Анализ

проблем, возникающих в ходе эксплуатации автомобилей Exeed TXL&VX,
пути и методы их устранения

Места заклинивания колодок в суппорте
(указанно красными стрелками)

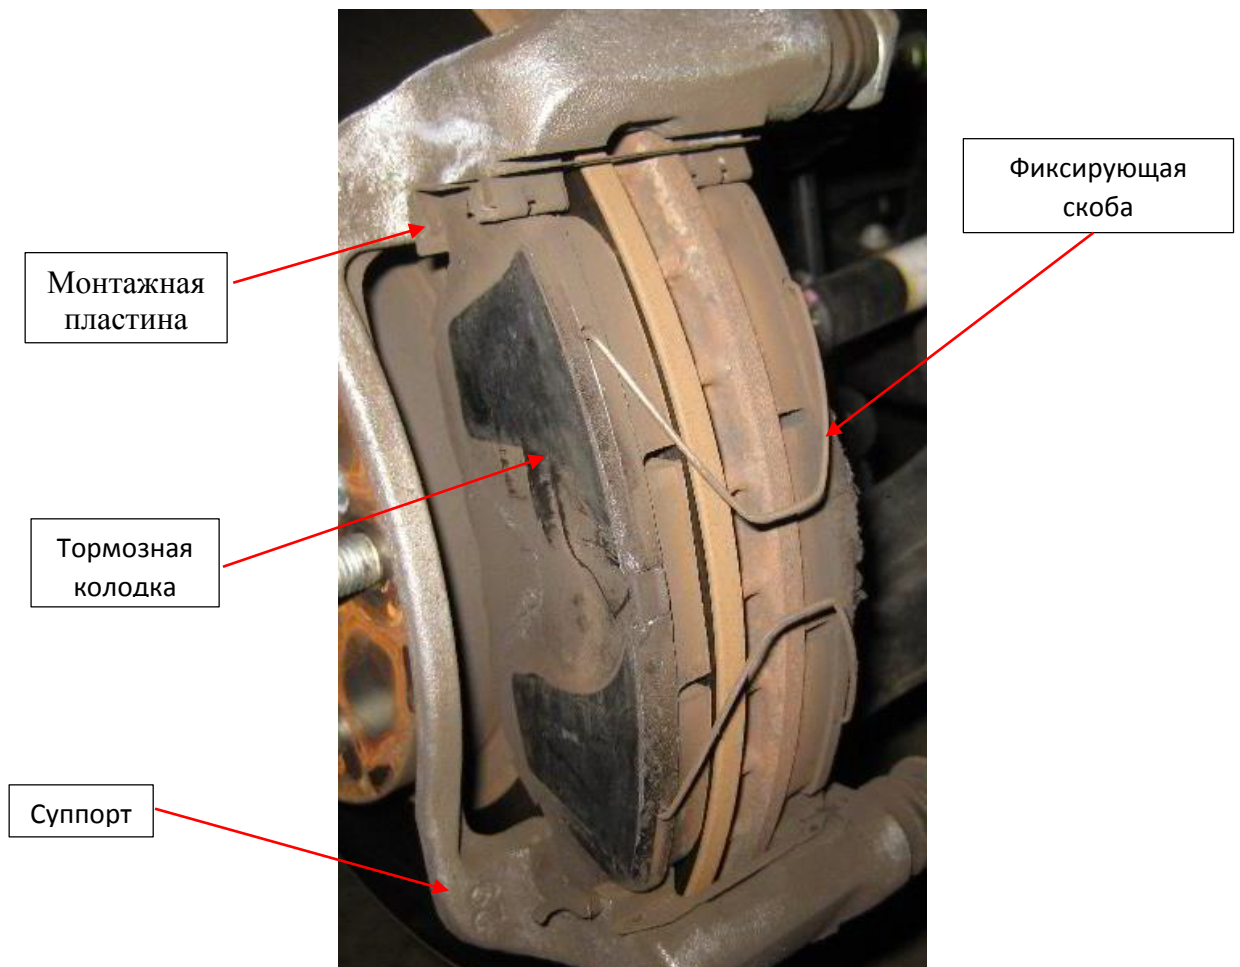
Причиной заклинивания колодок является загрязнение в посадочных местах суппортов (колодочная пыль, грязь), которая в следствие своей мелкодисперсной структуры каменеет и приводит к заклиниванию тормозных колодок в суппорте.

Проведенный комплексный анализ тормозной системы новых автомобилей (не находящихся в эксплуатации владельцев) и эксплуатируемых автомобилей указывает на наличие конструкционной ошибки в передней тормозной системе автомобиля. Выявленный недостаток значительно влияет на эффективность работы тормозной системы и препятствует самоочистке от тормозной пыли и грязевых накоплений в указанных местах на рисунке приведенном выше.

Рис. 3.

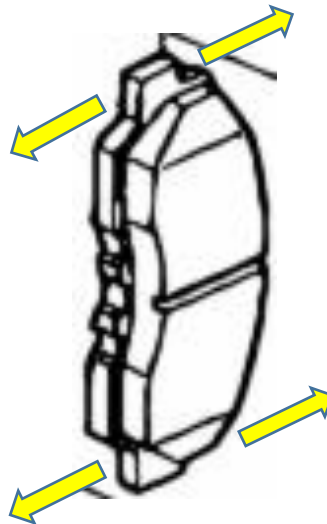
Проблемной частью указанной конструкции являются фиксирующие скобы, имеющие избыточную жесткость, которые не позволяют тормозным колодками в момент торможения, либо в момент начала движения, осуществлять осевые микросмещения в суппорте (рис. 3), позволяя тем самым производить самоочистку от грязевых и пылевых отложений в местах их контакта с монтажными пластинами.

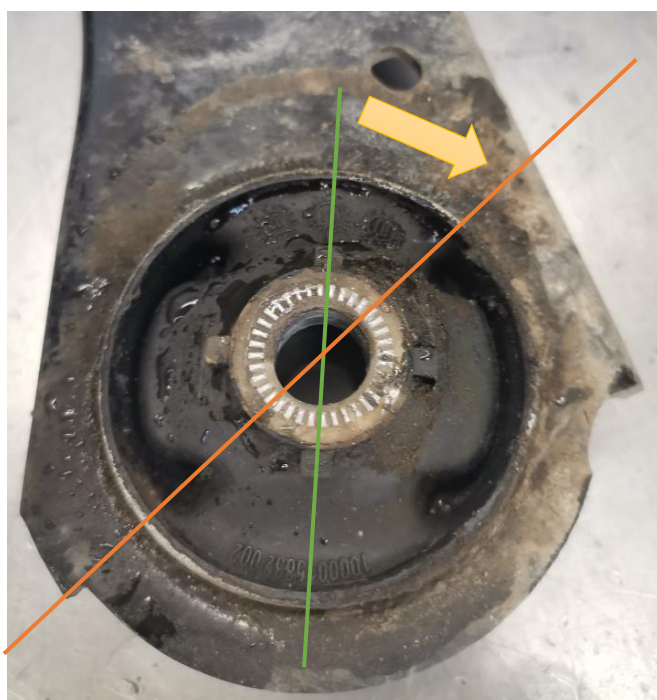
Разберем суть проблемы, на приведенных фото приведена схема установки сайлентблока в рычаге нашего автомобиля:

- Линия соосности переднего сайлентблока с неподвижной частью заднего сайлентблока (линия А).
- Ось подвижности заднего сайлентблока (линия В)

Из приведенного фото следует, что в ходе резкого движения рычага (в своей основе на отбое) задний сайлентблок имеет одну степень движения (линия В осуществляет свое движение вокруг линии А), что вызывает определенные паразитные резонансные вертикальные колебания, которые приводят к стукам в передней подвеске.

С целью исключения паразитных резонансных колебаний возникающих в сайлентблоке, целесообразно производить установку сайлентблока в рычаге по линии рекомендуемой установки (фото ниже), путем поворота линии действующей установки по часовой стрелке на угол от 30 до 90 градусов (рекомендуемый угол 30-45 градусов, ориентиры установки приведены на фото выше).

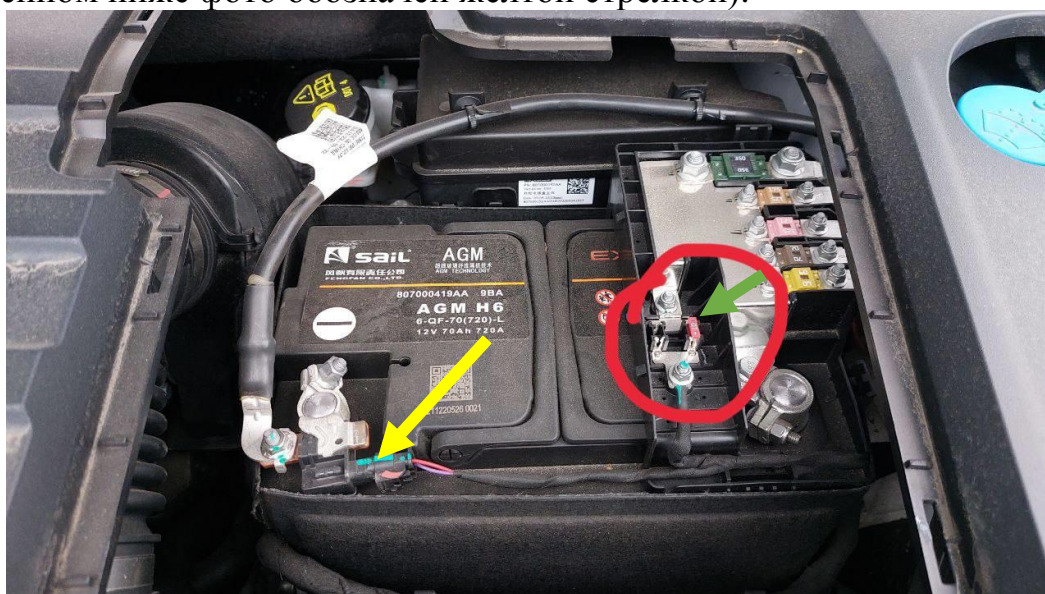
Если она влажная, значит проверяйте уплотнитель люка (могут быть разрывы):

Если уплотнитель цел, то берем смазку на силиконовой основе и обрабатываем наш уплотнитель (обильно).
